Požadavek zhotovitele na změnu č.1
Projekt: „Karlovy Vary, Ulice Nákladní - chodník a opěrné stěny“

**Karlovy Vary, chodník v ulici Nákladní - prodloužení chodníku
ZL 01**

číslo projektu: 21SP019

ZL5

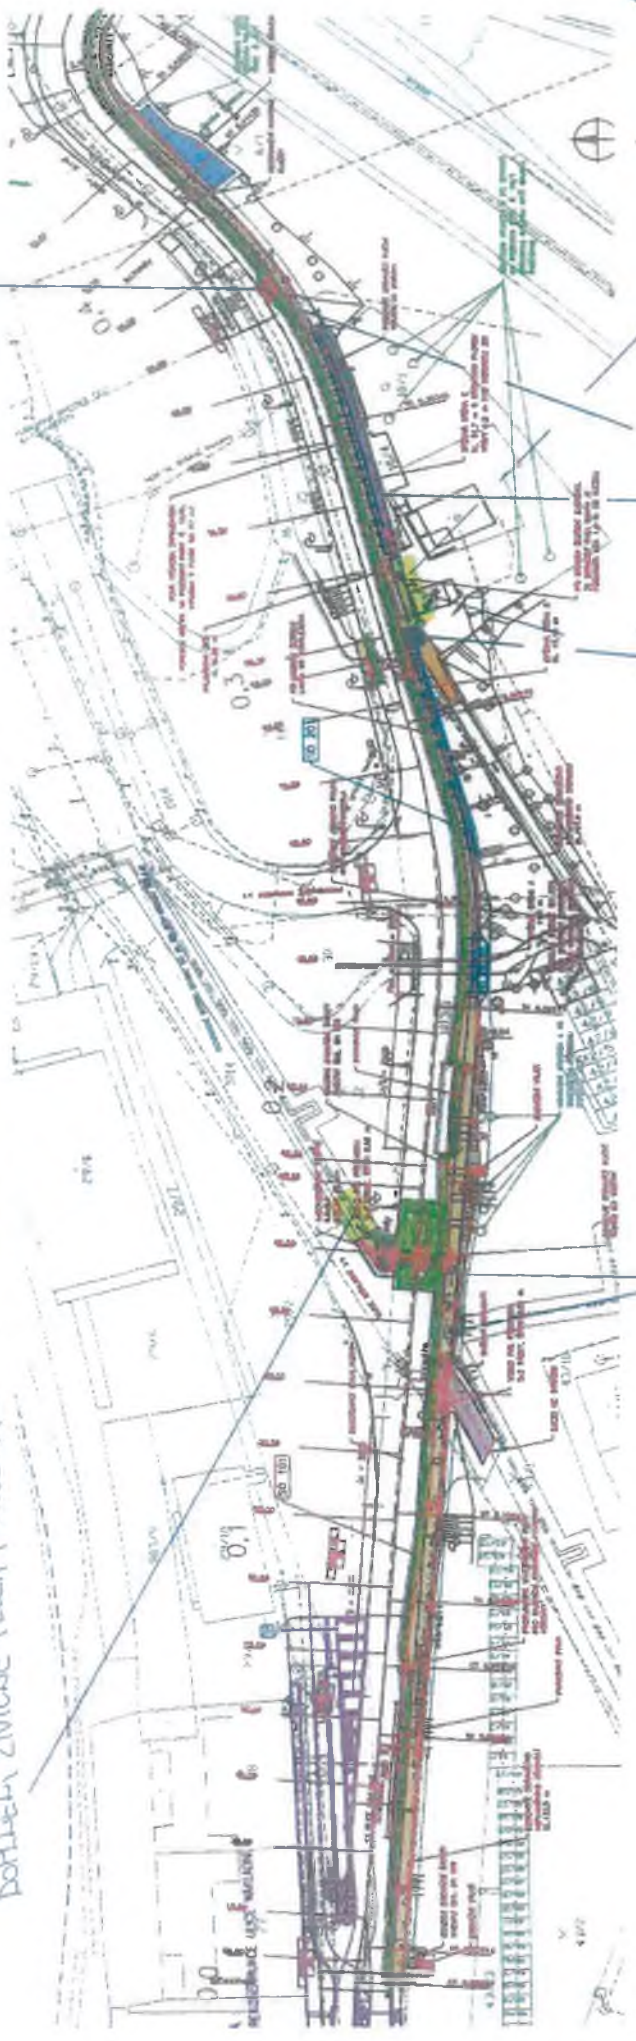
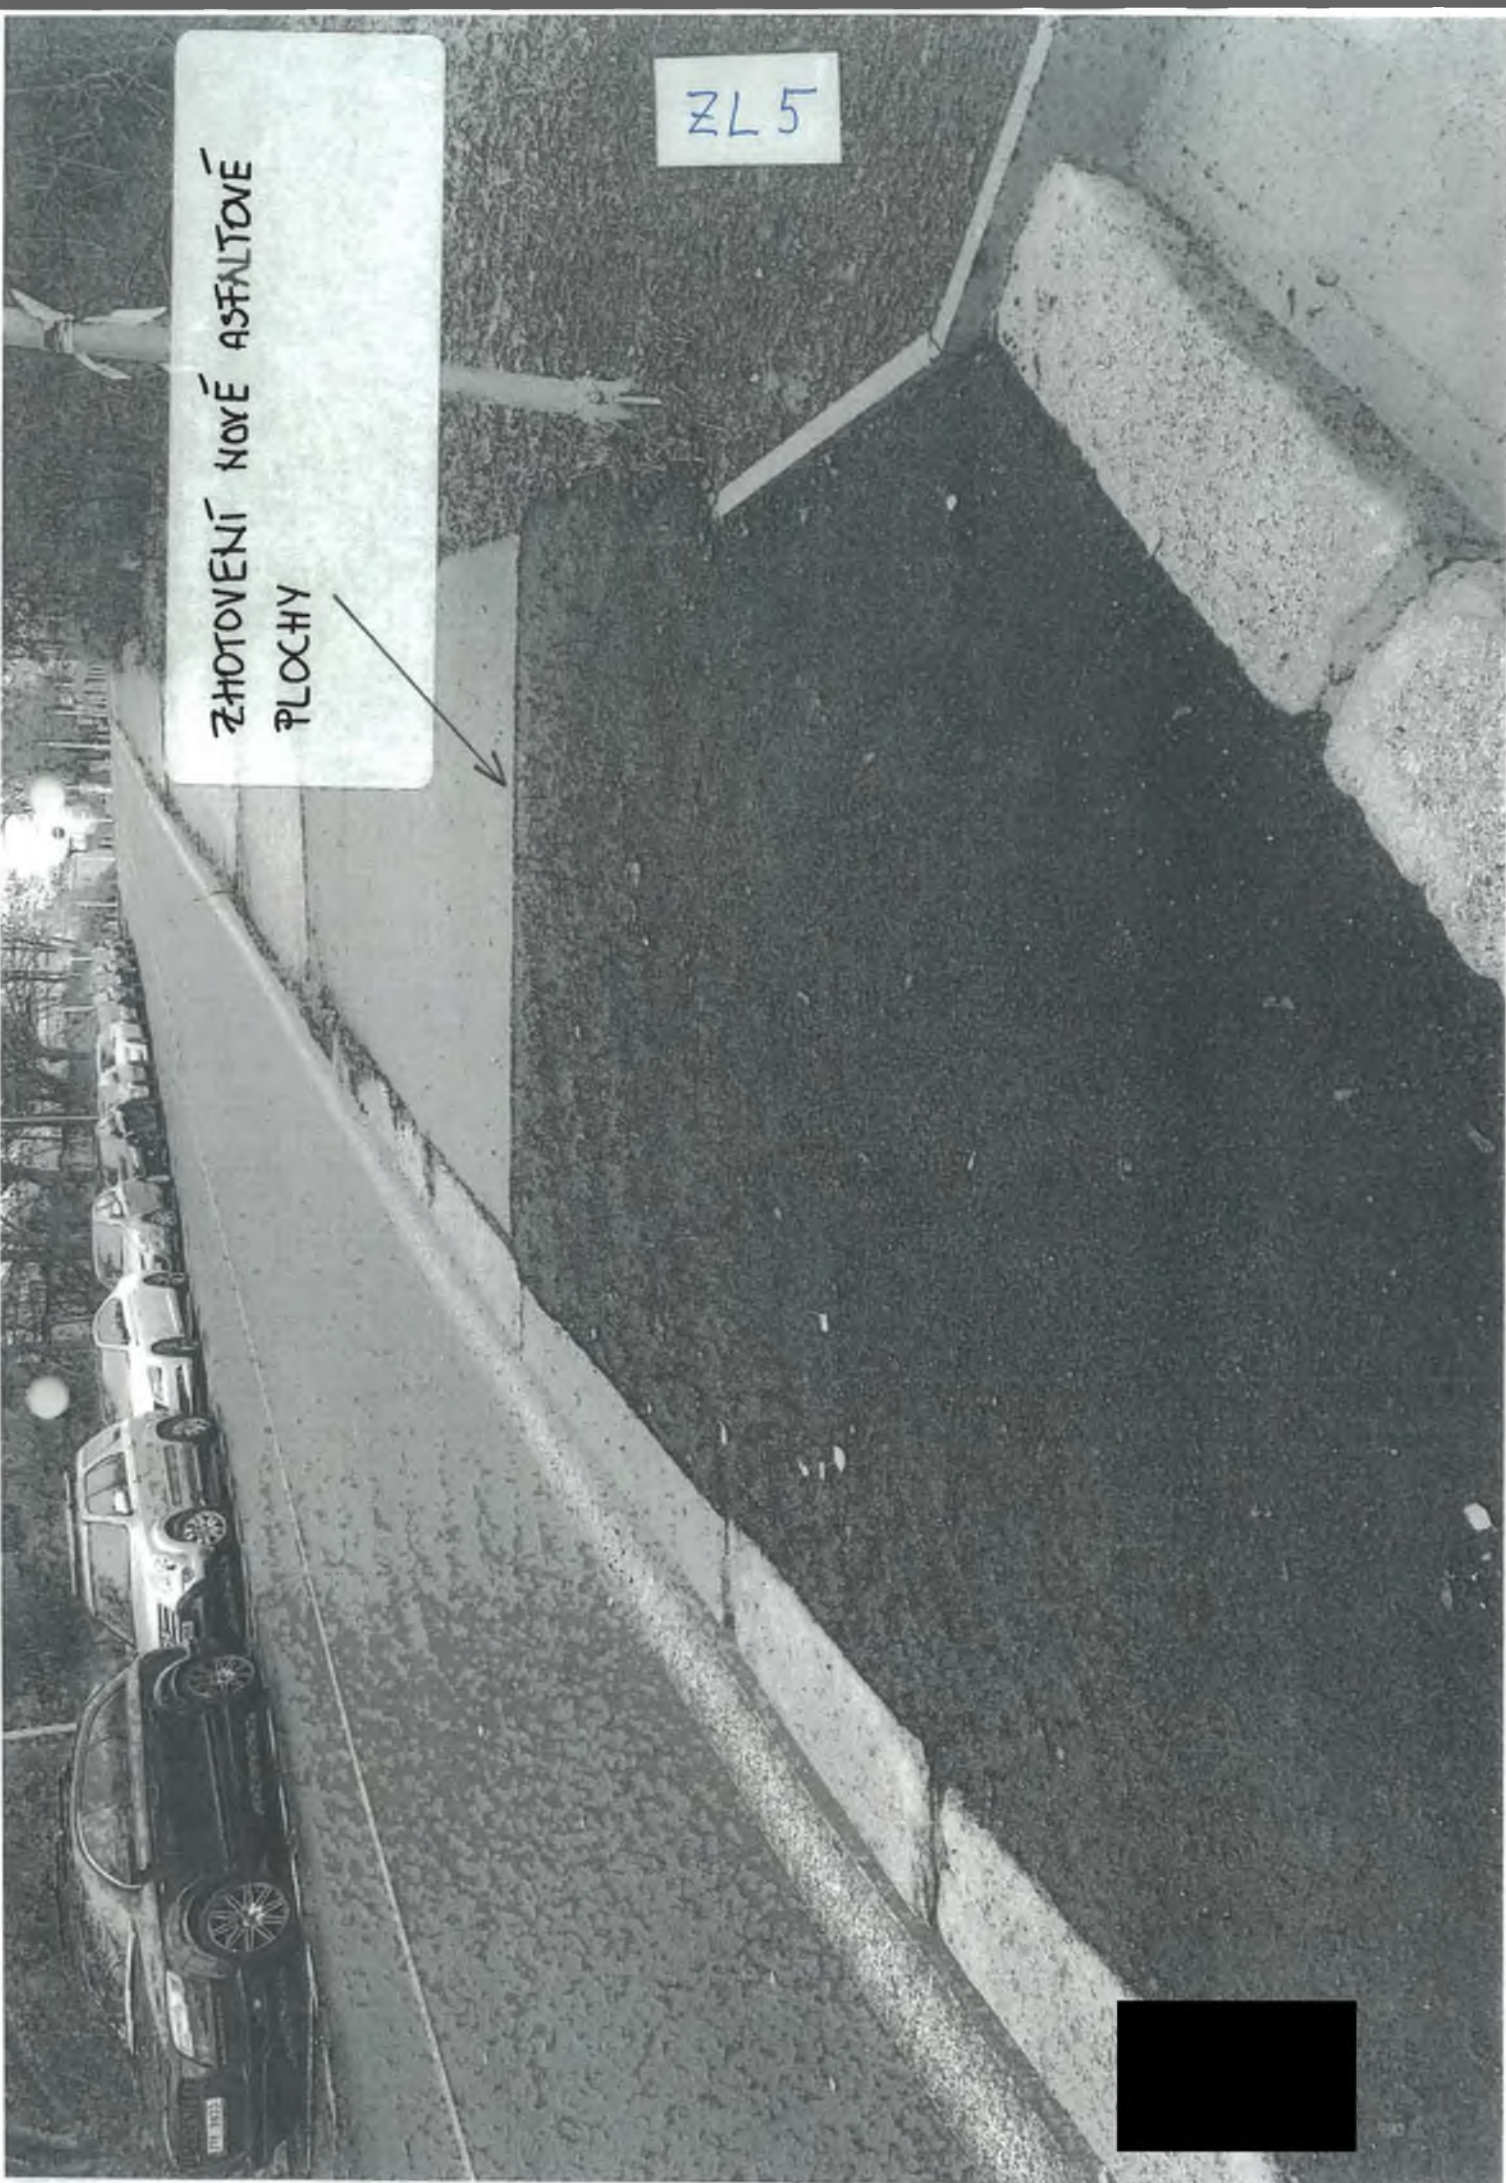
Stavební práce provedené nad rámec SoD. Jedná se o stavební změny (úpravy) vzniklé v průběhu výstavby, kdy bylo nutné reagovat na skutečnost. Zejména se jedná o doplnění asfaltového krytu v místě chodníku na Horní nádraží a před sjezdy k panu Weinfurterovi, nové betonové palisády napojené k opěrné stěně č. 2, které dělí výškové uspořádání mezi nového chodníku a stezky k Magistrátu města KV II. V neposlední řadě výškové vyrovnání vstupu (poklopu) k teplotenskému zařízení v místě chodníku.

Jedná se o stavební práce, které bylo nutné doplnit či upravit za pochodu stavby a reagovat tak na aktuální požadavky a problémy stavby (viz změnový list)

OPĚRNÁ SÍŤEVA (Č.3) I ZILGAF
 -- ZMĚNĚ V REALIZACI OPĚRNE SÍŤEVA NA ZÁKLADĚ
 VYPRACOVANÉ RDS (VZNIK PŘI POČTOVĚHO A ODPOČTOVĚHO ZL)

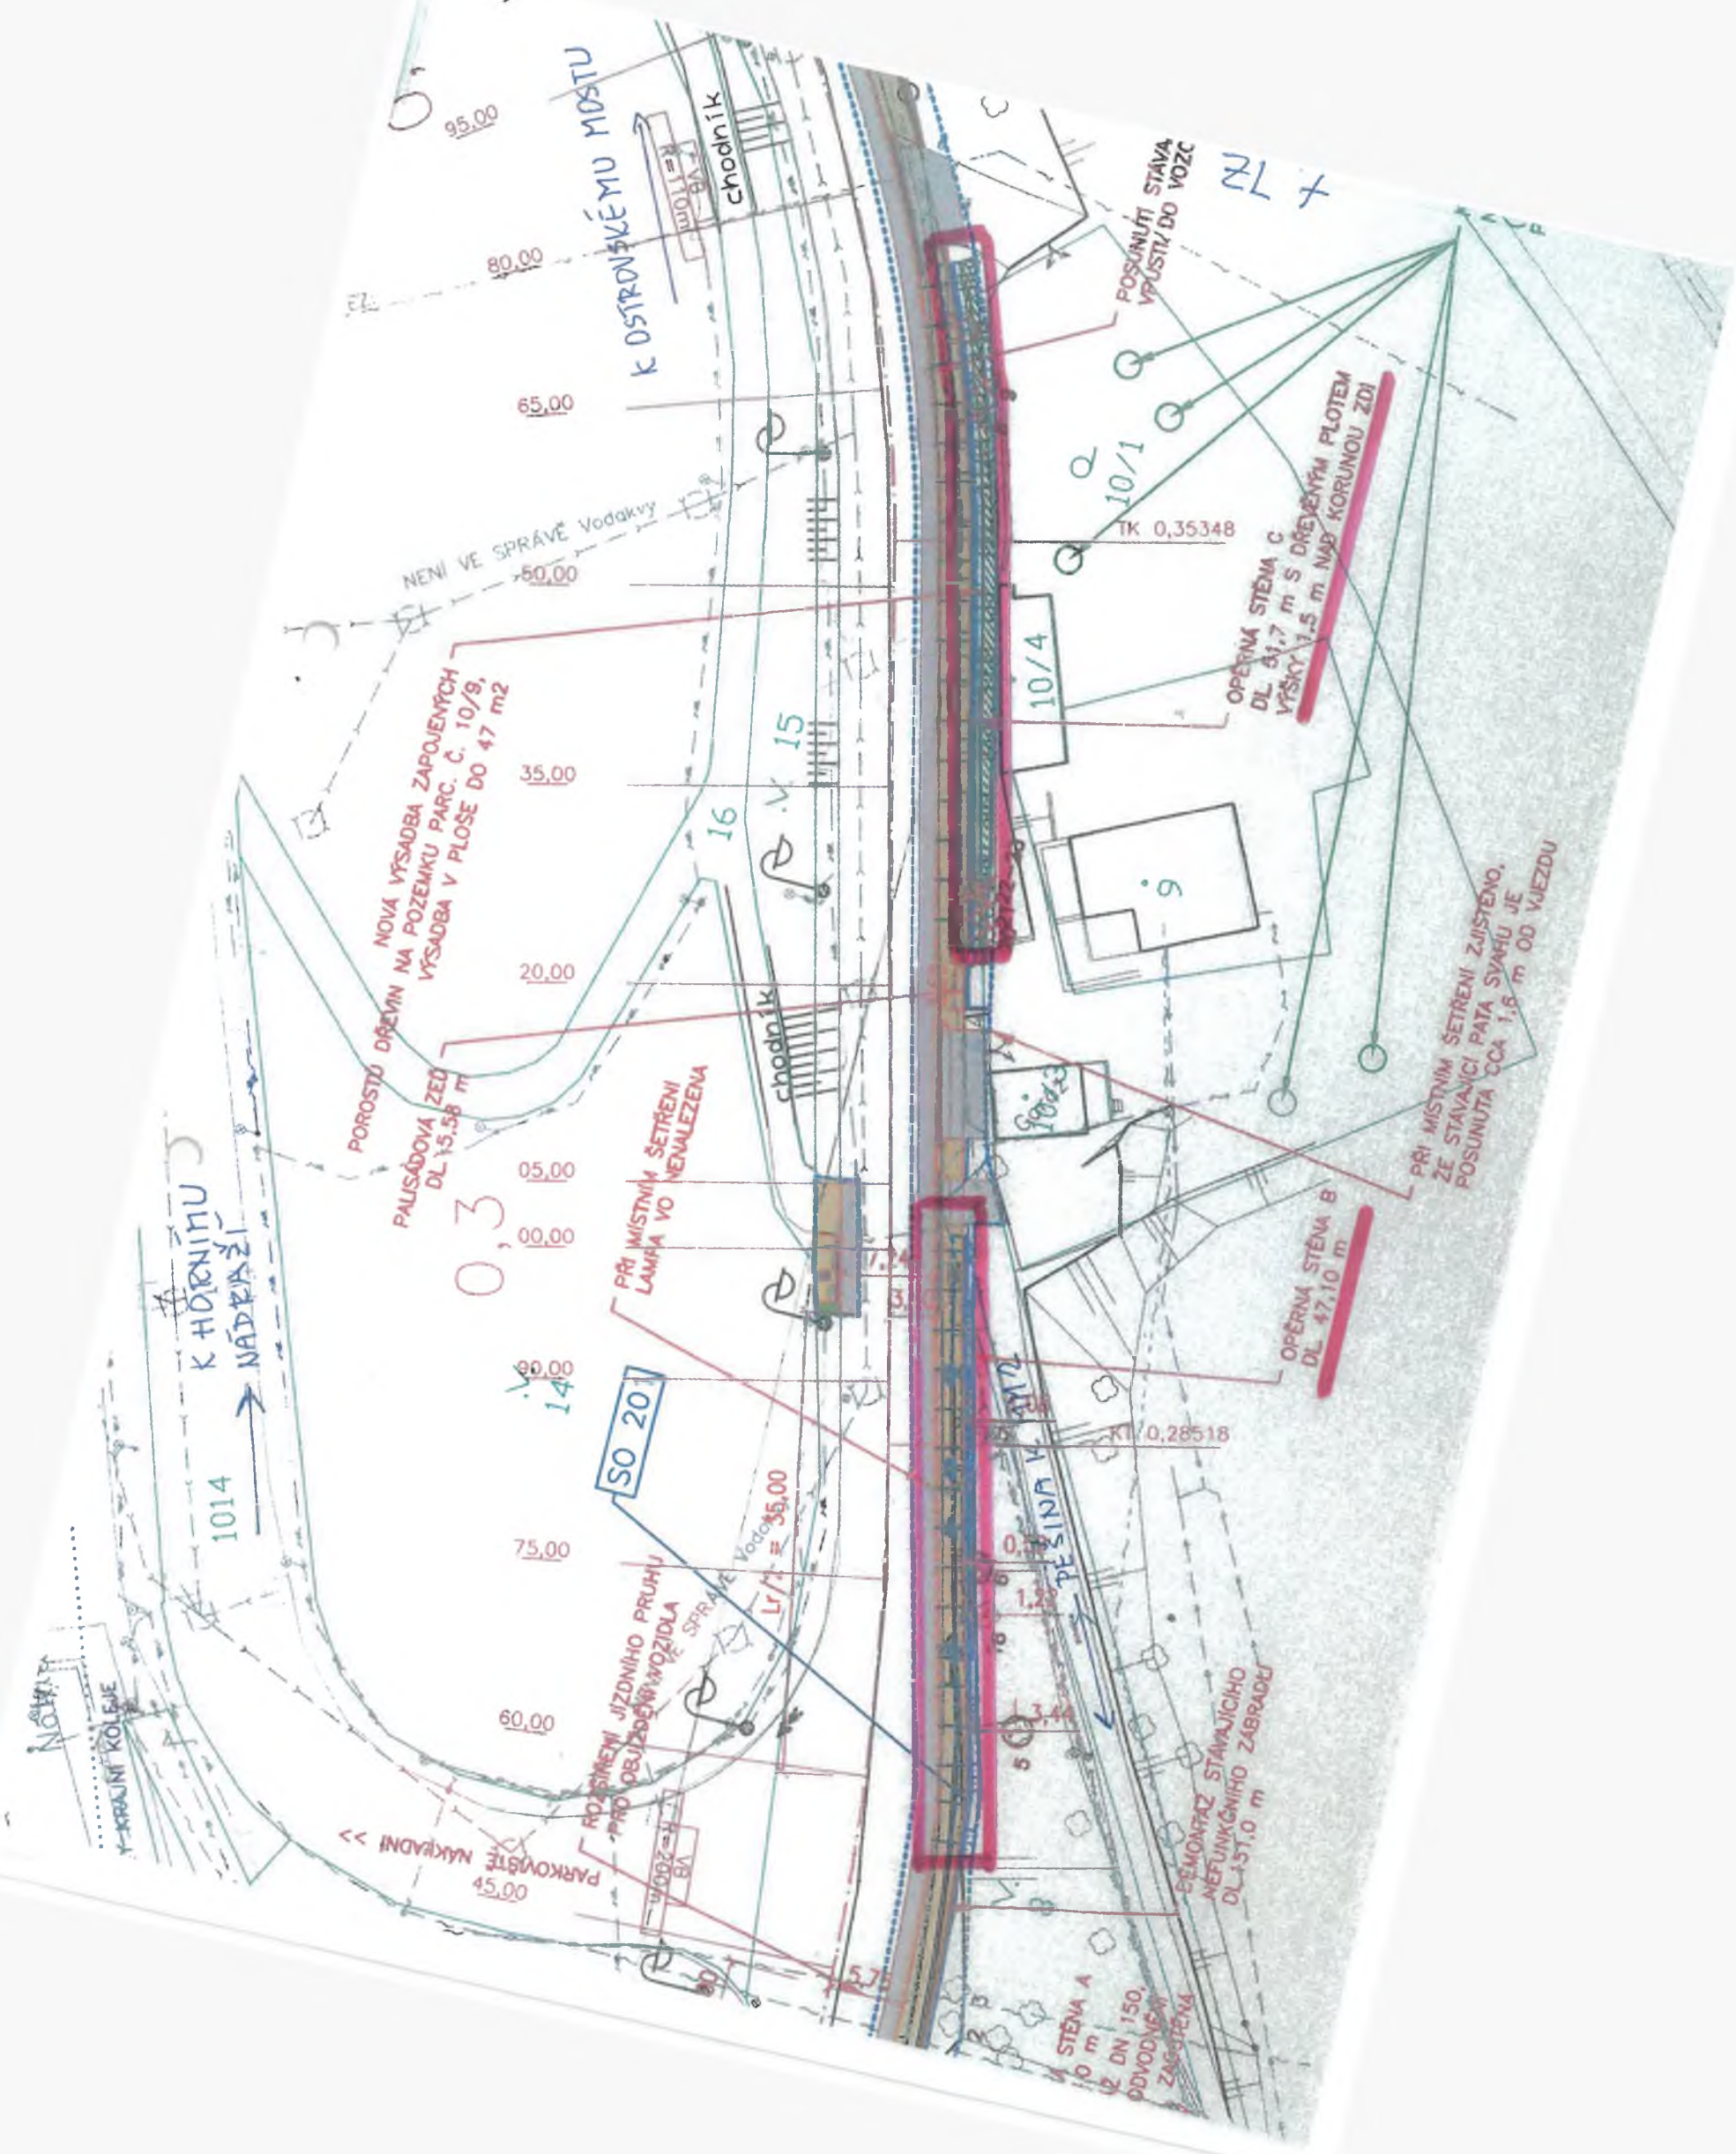
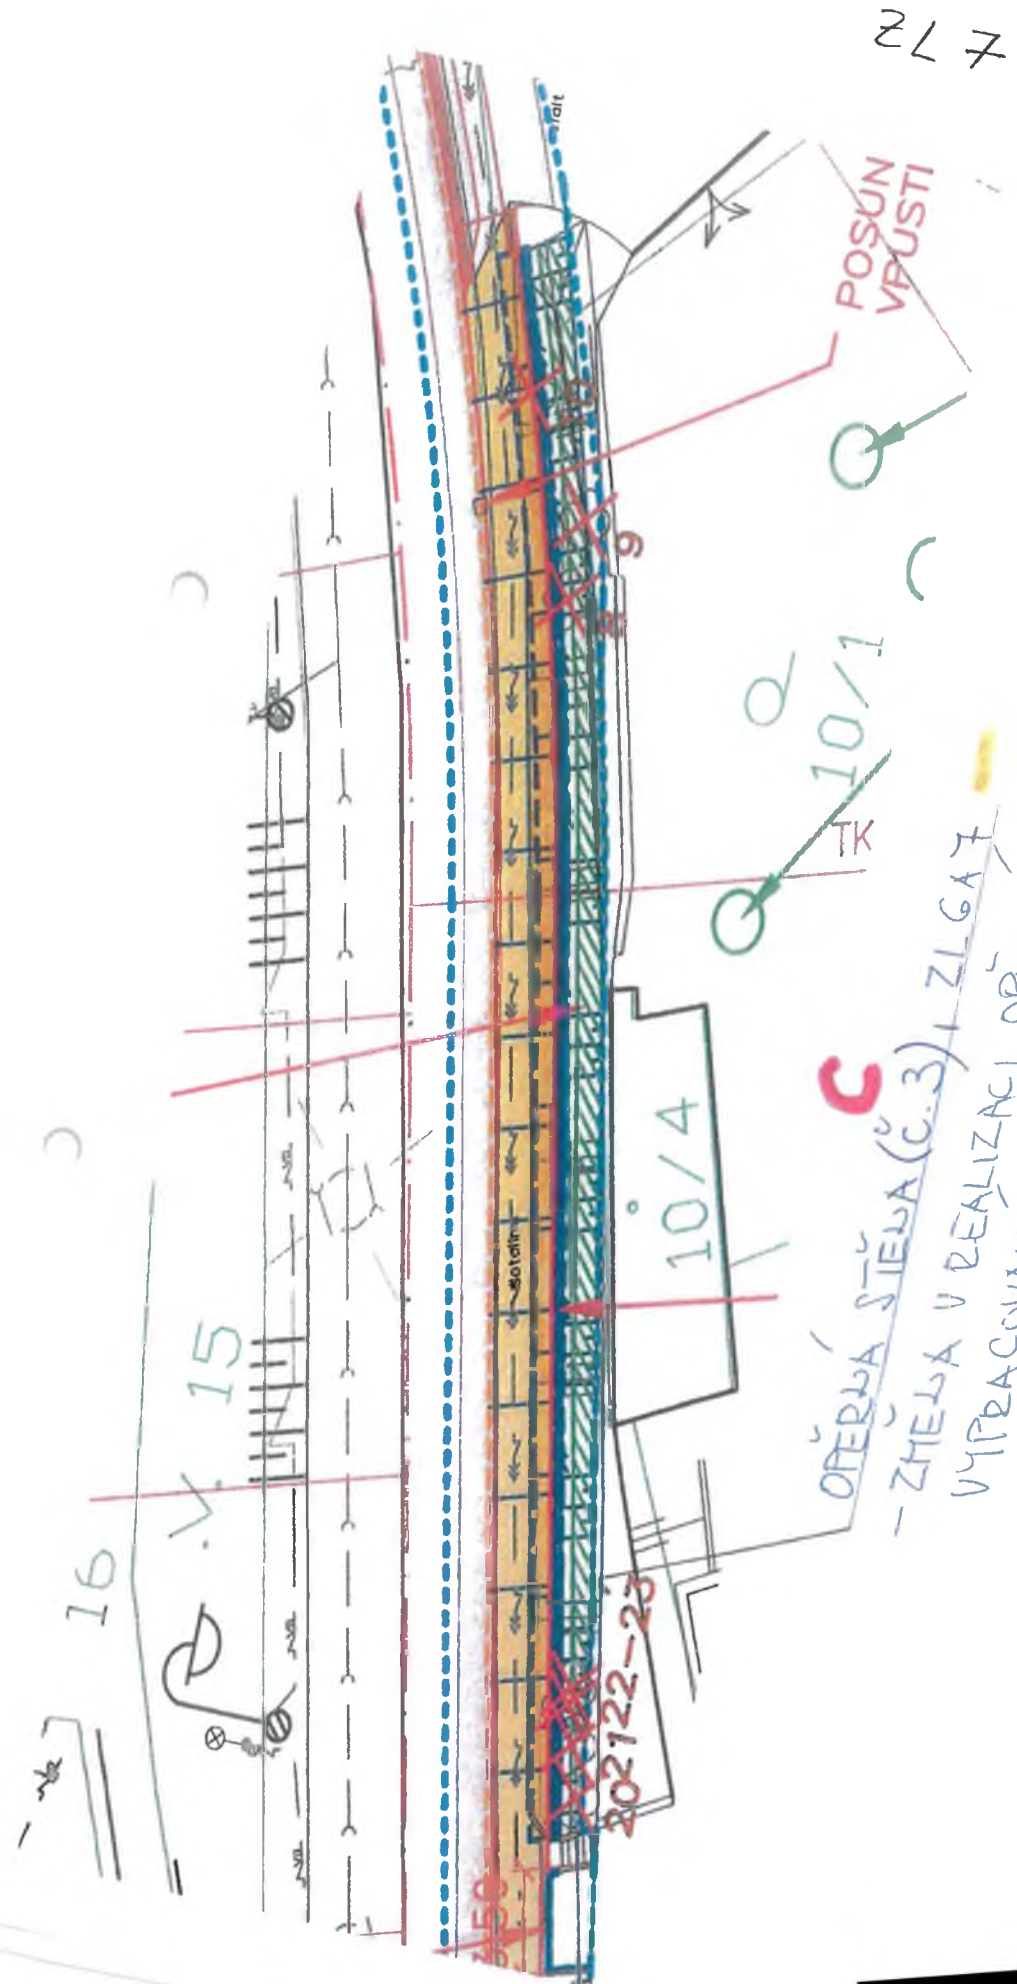
Opěrná stěna – část B v km 0,275-0,301 byla v PD navržena kotvit „shluky“ mikropilot částečně v příčném řezu jen se svislou stěnou.

Opěrná stěna – část C má navržený dřík průměrné výšky 1,250 m, nepředpokládalo se těžení bludných balvanů

Opěrná stěna – v km 0,275-0,301 byly mikropiloty rozmístěny ve dvojicích proti sobě v rozteči 1 m, aby zakotvily základovou desku úhlové stěny.

Opěrná stěna – část C má podle požadavku TDI a objednatele zvětšenou výšku dříku o 0,5 m po celé délce stěny na průměrnou výšku stěny cca 1,75 m. Byly těženy a hydraulickým kladivem na rypadle rozbíjeny bludné balvany, které kolidovaly se zakládáním opěrné stěny

Změna založení opěrné zdi. Pro realizaci nebyla zpracována dokumentace RDS a zprodobňující geologický průzkum. Při výkopových pracích bylo zjištěno odlišné horninové prostředí oproti závěrům inženýrsko-geologického a hydrogeologického průzkumu dokumentace PDPS.

V km 0,275 – 0,301 byly mikropiloty rozmístěny rovnoměrně v daném úseku s ohledem na to, že stěna byla v daném úseku navržena na hraně svahu a vzhledem k aktuální geologické skladbě svahu nebylo možno zajistit požadavek únosnosti skupiny mikropilot, kde by došlo k vytržení celé skupiny. Rozmístěním mikropilot rovnoměrně po celé délce došlo ke snížení namáhání mikropilot a mikropiloty již nepůsobí jako skupina, ale samostatně. Pro zakotvení hlav mikropilot bylo nutné změnit průřez stěny.

Změna výšky dříku stěny je provedena na pokyn TDI a objednatele. Výška dříku je měněna z důvodu konfigurace terénu za opěrnou stěnou a požadavkům vlastníka sousedního pozemku, kde by docházelo ke splavování zeminy přes korunu stěny a svah by měl velký sklon.

Při odkrývání základové spáry opěrné stěny se v základové spáře nacházejí bludné balvany, které nešlo odstranit běžnými prostředky.
